大間原子力発電所 原子炉設置変更許可申請の補正概要について

図1 補正申請における基準地震動

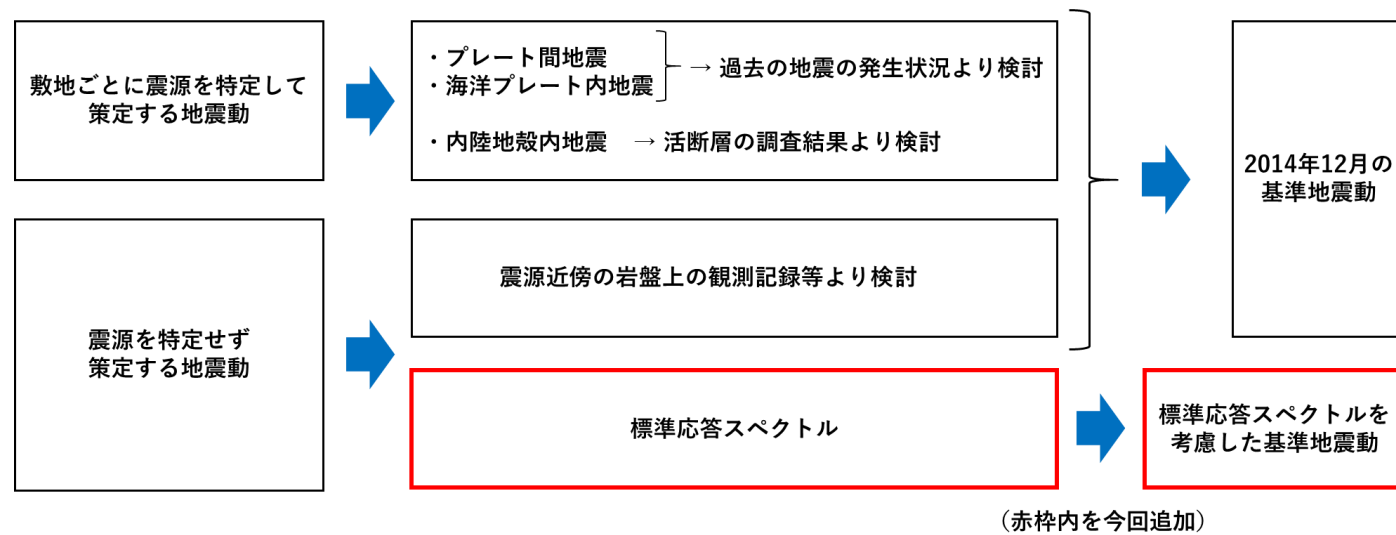
大間原子力発電所の地震動評価を行った結果、一部の周期帯においてこれまでの基準地震動を上回るため、標準応答スペクトルを考慮した基準地震動として新たに1波追加しました。

図3 標準応答スペクトルを考慮して策定した基準地震動
(最大加速度：水平動 868 ガル, 鉛直動 597 ガル)

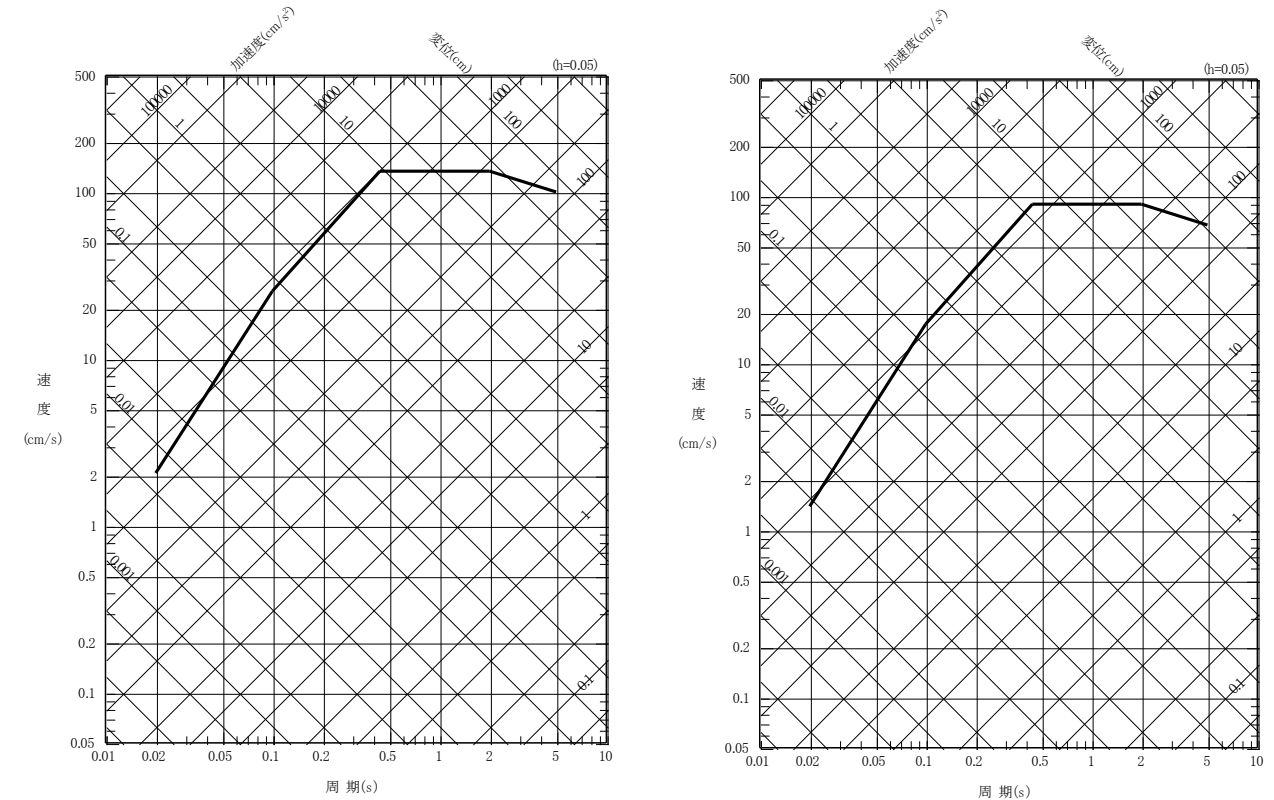
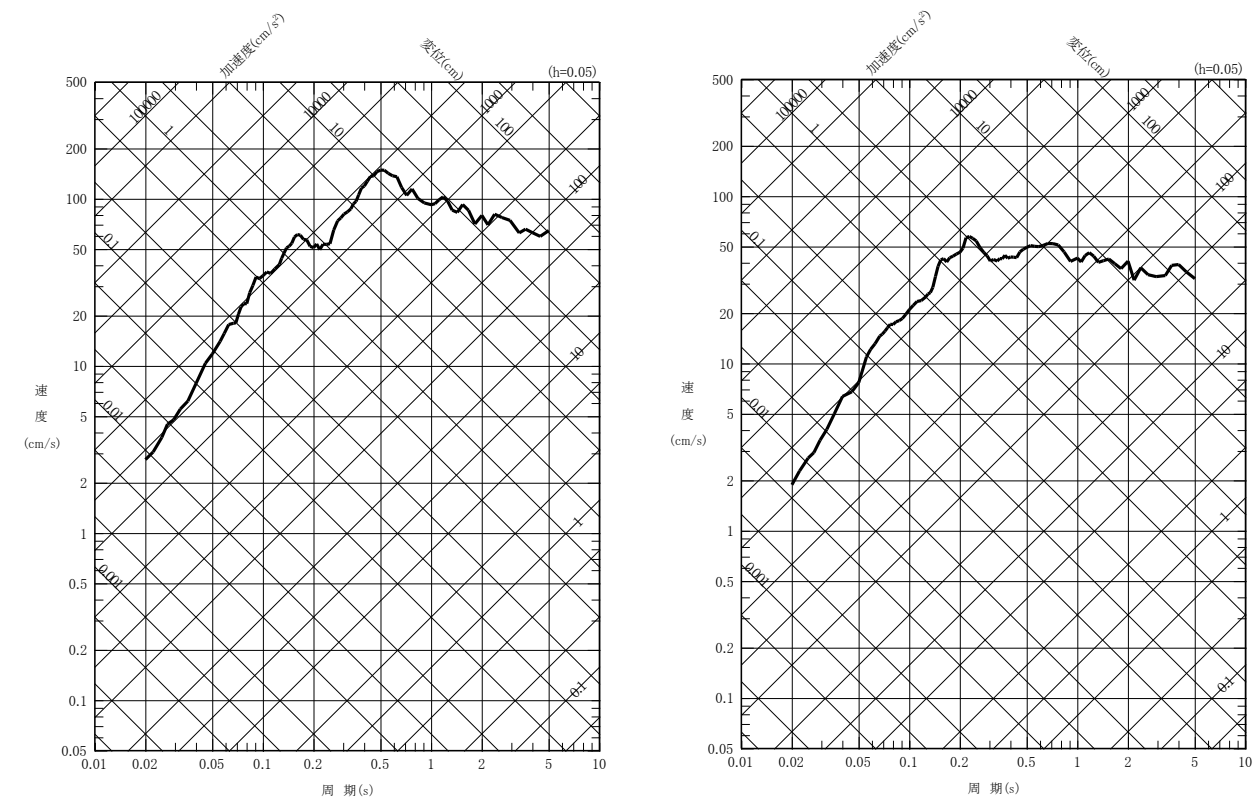
標準応答スペクトルを考慮した基準地震動を対象に地震の揺れに対する重要施設の基礎地盤の安定性評価（支持力、すべり、基礎底面の傾斜）を行い、基礎地盤は十分な安全性を有することを確認しました。
